MØTEBOK

SAK NR: **5/2020**
 (sak nr. 25/2019)
 SAKSBEHANDLER: **Anne Frugård**
 Arkivnr.: Feste 376

Støl 53/1/376, til Hovimarken gnr 45/24, på Tansberg. Søknad om utskifting av skåle/kokhus

Kart over ønsket plassering. Det nye uthuset skal stå på samme sted som det eksisterende (markert med rødt).

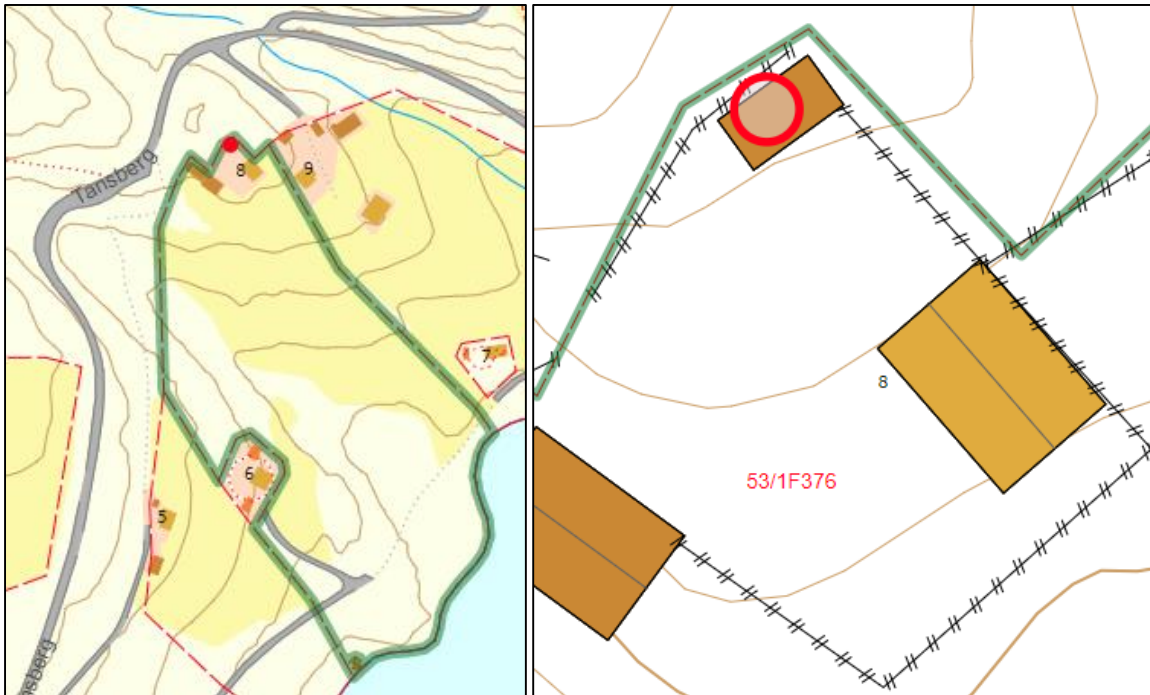
Areal
Eksisterende uthus	3m*5m = 15m ²
Søknad om nytt uthus	3,6m*5,5m = 19,8m ²

Statskog anbefaler i sin uttale at det bør settes krav om at det gamle uthuset fjernes og at det nye blir satt opp på samme sted. Fylkeskommunen skriver at ved bygging av ny bygning skal material- og fargebruk være i henhold til byggeskikken/tradisjonen i stølsområdet for øvrig og underordne seg øvrige bygninger på stølen.

Bilder av eksisterende skåle/kokhus:

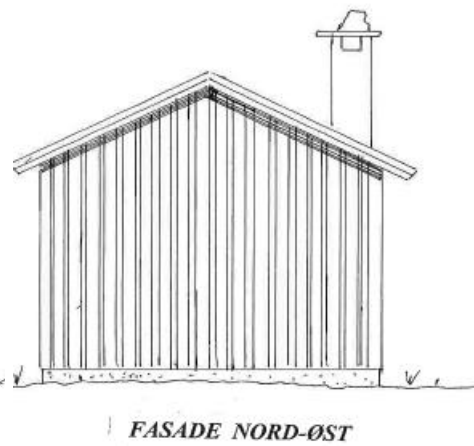
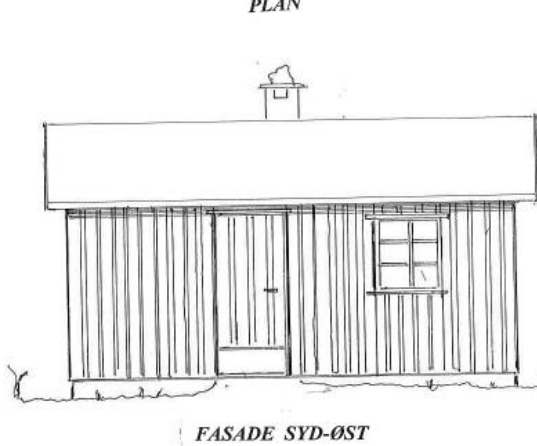
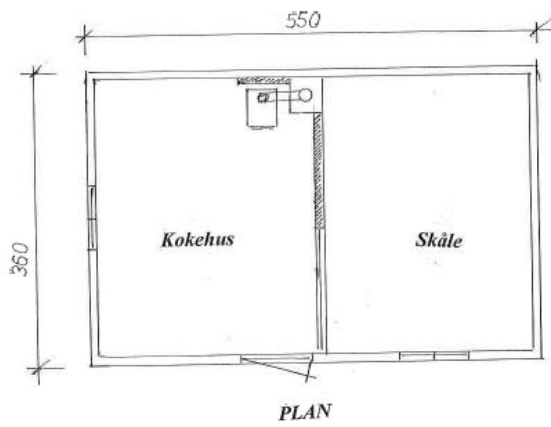
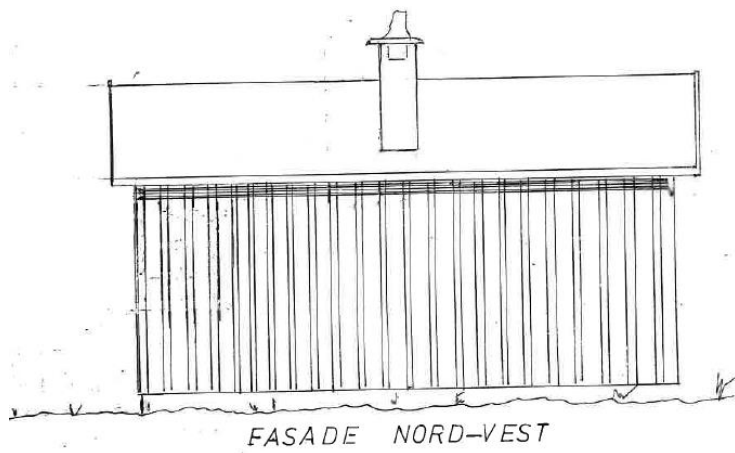
Bilde av eksisterende uthus (fra stølsregistrering i 2003) viser ingen synlig pipe.

Fjellopsynet var forbi i februar 2020 og da stikker det opp en metallrørstubb av taket på uthuset. Siden uthuset har store sprekker i kledningen var det enkelt å se at denne rørstubben bare stakk ca 15cm innenfor taket og at det ikke var koblet til noen ovn. Det kan likevel ha vært ei pipe her tidligere.

Bildene viser det eksisterende uthuset (skåle/kokhus) som ser ut til å være i dårlig forfatning, mens tegningene av det nye uthuset fremstår som moderat og tilpasset den øvrige bebyggelsen. Det er i første omgang ikke *dette* som Fjellstyret skal vurdere i denne saken men det er det jordbruksmessige behovet ut ifra dagens drift.

Bilde fra 2003 viser et uthus uten synlig pipe, men da fjelloppsynet var forbi i februar 2020 stikker det opp en metallrørstubb av taket på uthuset. Siden uthuset har store sprekker i kledningen var det enkelt å se at denne rørstubben bare stakk ca 15cm innenfor taket og at det ikke var koblet til noen ovn. Det kan likevel ha vært ei pipe her tidligere. Det samme metallrøret er ikke synlig på bilde fra 2003, og etter saksbehandlers vurdering ville det vært mulig å se røret/pipa på bilde fra 2003 dersom det hadde vært der (som nå).

Med hjemmel i stølsforskriften § 10 godkjenner fjellstyret riving og oppsetting av nytt uthus på støl 53/1/376. Fjellstyret vurderer at det ikke er av betydning om det eksisterende bygget var et kokhus fordi det nå ikke lenger er mjølkedrift på stølen.

- Uthuset tillates ikke innredet for beboelse.
- Uthuset skal ikke ha pipe.
- Bygget skal ikke isoleres.
- Ved bygging skal material- og fargebruk være i henhold til byggeskikken/tradisjonen i stølsområdet for øvrig og underordne seg øvrige bygninger på stølen.
- Uthuset skal være maksimalt 20m².
- Bygging kan ikke startes før Øystre Slidre kommune har behandlet saken etter plan- og bygningsloven.
